Objet: Raccordement des eaux usées **Non Conforme**

Suite à l'enquête réalisée le **30/08/2023**, sur la conformité du branchement assainissement du :
71, Avenue Henri Barbusse - 65430 SOUES

Contrôle de conformité: 71, Avenue Henri Barbusse - SOUES

Schéma de principe

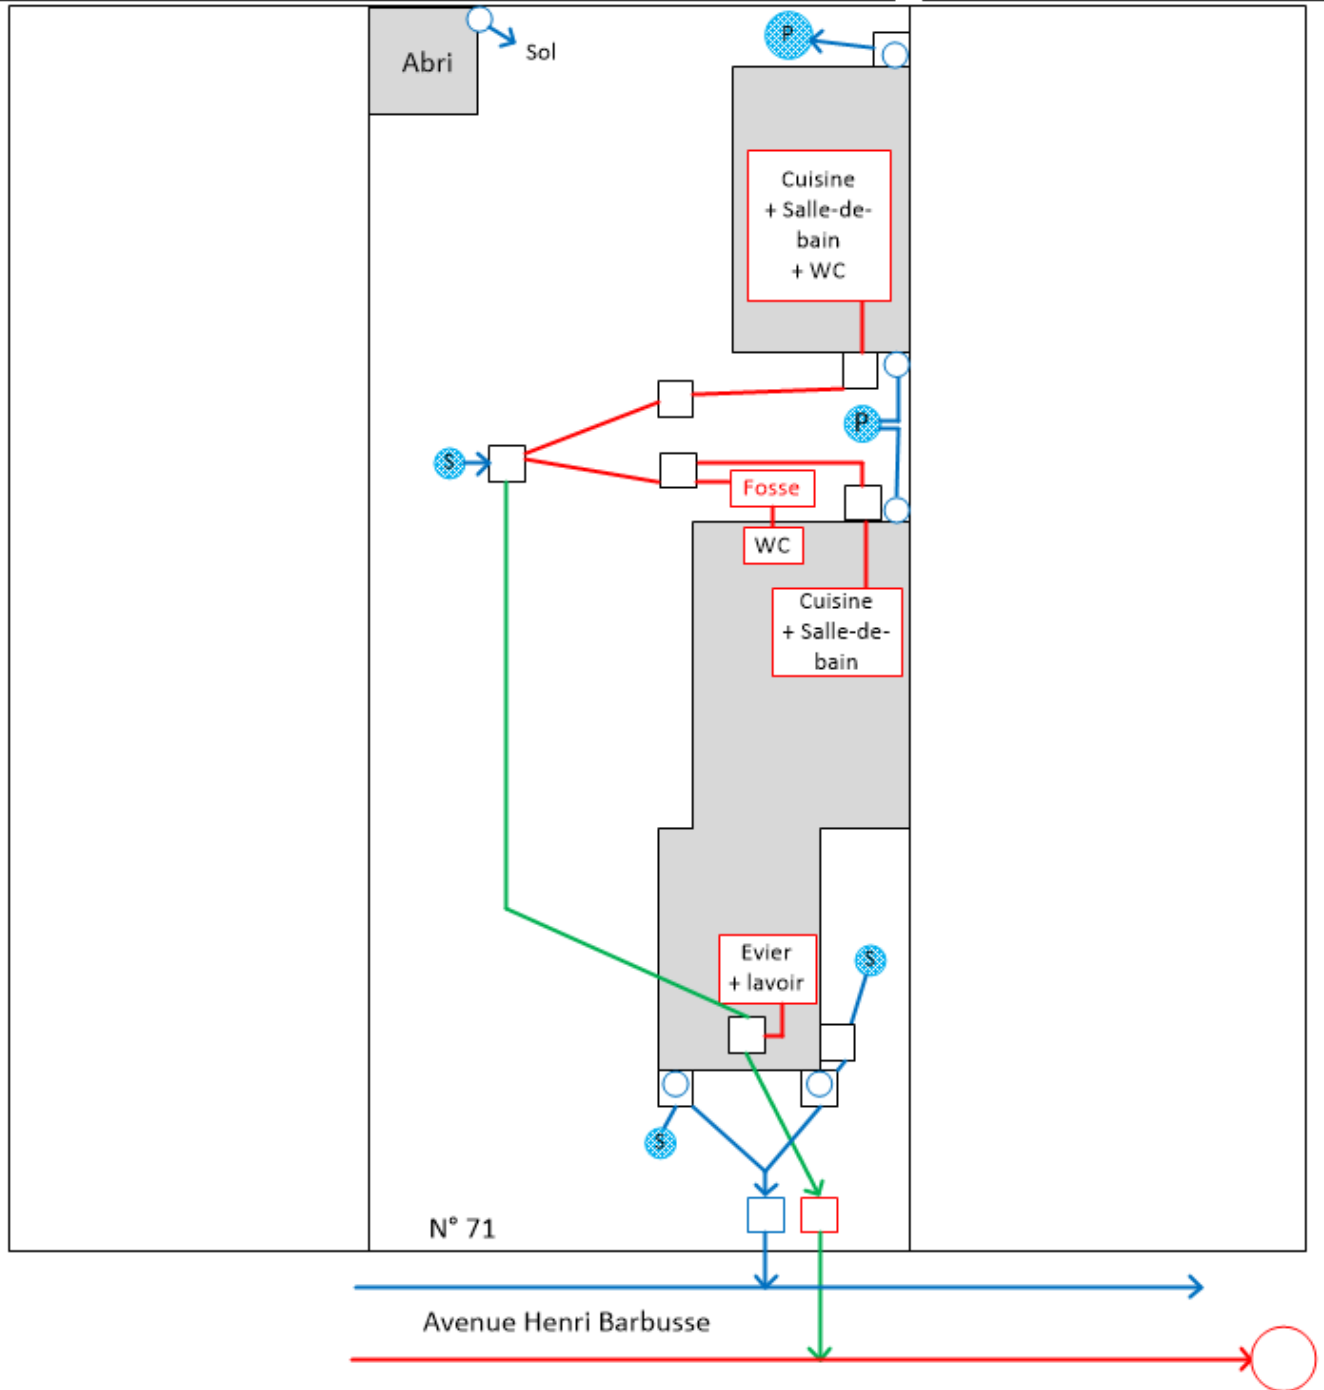
- Une partie des eaux usées transit par une fosse septique (1 WC)
- une partie des eaux pluviales se déverse dans les eaux usées (1 siphon de sol)

<u>Nombre de Gouttières</u>			
Habitatation: 5	Garage: Aucune	Autres: Aucune	
Siphon de sol: 3	Grille au sol: Non	Piscine: Non	Système de relevage: Non
Destinations des EP (plusieurs points de rejets possibles): Réseau EP, Puit, Sol, Réseau EU			
Présence d'un puit : Oui			
<u>Conformité des EP:</u> Non Conforme, 1 siphon de sol se déverse dans les eaux usées

<u>WC:</u>	n°1: Oui,EU	n°2: Oui,EU	n°3: Non
<u>Salle de Bain:</u>	n°1: Oui,EU	n°2: Oui,EU	n°3: Non
<u>Cuisine:</u>	n°1: Oui,EU	n°2: Oui,EU	n°3: Non
<u>Lave Vaisselle:</u>	n°1: Non	n°2: Non	Autres: Non
<u>Lave Linge:</u>	n°1: Non	n°2: Non	Autres: Non
<u>Lavoir:</u>	n°1: Oui,EU	n°2: Non	Autres: Non
<u>Lavabo:</u>	n°1: Non	n°2: Non	Autres: Non
<u>Évier supp:</u>	n°1: Oui,EU	n°2: Non	Autres: Non
<u>Robinet Ext:</u>	n°1: Non	Autres: Non	
<u>Fosse Septique / BAG:</u>	Oui,EU		
<u>Système de relevage:</u>	Non		
<u>Conformité des EU:</u> NON CONFORME, présence d'une fosse septique.

De plus, l'assainissement de la commune de Soues étant de type séparatif, les eaux pluviales doivent être déversées dans les points de collecte prévus à cet effet (fossés, ruisseaux, puits perdus...), et l'ensemble des eaux usées de votre habitation doivent se rejeter directement dans le réseau public d'assainissement via la boîte de branchement.
